**Modulo per la presentazione delle controdeduzioni per i piani/programmi/progetti sottoposti a
procedimenti di valutazione ambientale di competenza statale**

[ID VIP: 10631] TORREMAGGIORE (FG), SAN PAOLO DI CIVITATE (FG), CASTELNUOVO DELLA DAUNIA (FG) – ROTELLO (CB): progetto per la realizzazione di un parco eolico denominato CAMMARATA, costituito da n. 36 aerogeneratori, di potenza nominale pari a 7,2 MW, per una potenza complessiva pari a 259,2 MW, da realizzare nei territori comunali di Torremaggiore (FG), San Paolo di Civitate (FG), Castelnuovo della Daunia (FG) e Casavecchio di Puglia (FG), tutti in provincia di Foggia, con opere di connessione alla RTN ricadenti anche nel territorio comunale di Rotello (CB), in provincia di Campobasso. Proponente NVA S.r.l. Procedura riferita al provvedimento unico in materia ambientale ai sensi dell'art. 27 del D.Lgs. 152/2006. 1. Trasmissione comunicazione MASE di cui all'art. 27, comma 4 e 5, del D.Lgs. 152/2006 e ss.mm.ii. 2. Precisazioni di ordine procedurale. 3. Valutazione dell'adeguatezza e della completezza della documentazione (ai sensi dell'art. 27, comma 4 e 5, del D.Lgs. 152/2006 e ss.mm.ii.). #97788331#

OGGETTO: [ID VIP: 1063

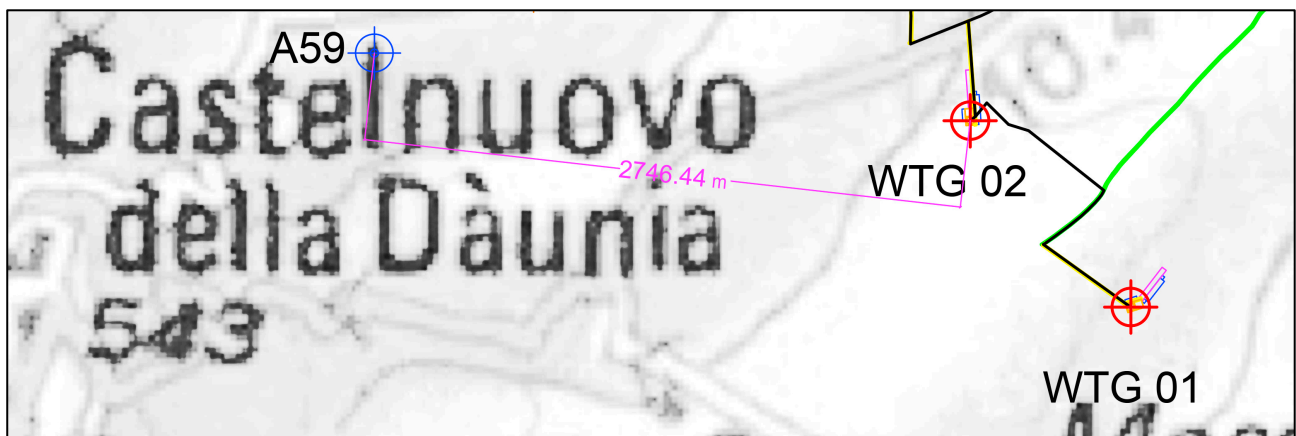
Si rileva altresì, che a seguito del suddetto provvedimento di A.U. il progetto autorizzato risulta costituito da 1 solo aerogeneratore da realizzarsi nel Comune di Castelnuovo della Daunia (FG) - località "La Strettola" - posizionato secondo le coordinate espresse nella tabella che segue:

Il progetto in questione **confligge, sovrapponendosi parzialmente**, con alcune turbine di impianto del progetto in Ditta Wind Energy Project 3 srl, proposto in località "La Strettola" e costituito n. 7 aerogeneratori ad asse orizzontale, di grande taglia, per una potenza complessiva installata di 21,0 MW.

- l'aerogeneratore denominato Id. A6 del progetto proposto dalla Ditta NVA srl si sovrappone totalmente all'aerogeneratore denominato Id. A8 del progetto proposto dalla WEP3 Srl;

- l'aerogeneratore denominato Id. A9 del progetto proposto dalla Ditta NVA srl si trova ad una distanza minore di 5-7D (art. 3.2 lettera n) del DM 10/09/2010) dall'aerogeneratore denominato Id. A15 del progetto proposto dalla WEP3 Srl.

AEROGENERATORE N.	COORDINATE GAUSS – BOAGA (Fuso Est)	
	X	Y
A1	2531664	4604721

Come si evince dall’illustrazione che precede, l’interdistanza minima fra i due progetti eolici è di **2746 m**, **distanza ben maggiore di quella di 5-7 diametri (art. 3.2 lettera n) del DM 10/09/2010** richiamata dal Comune di Castelnuovo della Daunia nella propria nota prot. n. 0000056 del 05/01/2024, pertanto **fra il progetto “Cammarata” [ID VIP: 10631] ed il progetto della “Wind Project 3” in località “La Strettola”,** che ha ottenuto le determinazioni di non assoggettabilità a VIA n. 3007/2010 e n. 4172/2010 dalla Provincia di Foggia_Settore Ambiente e successivamente la D.D. di A.U. n. 99/2020 dalla Regione Puglia, **non vi è alcun conflitto o sovrapposizione.**
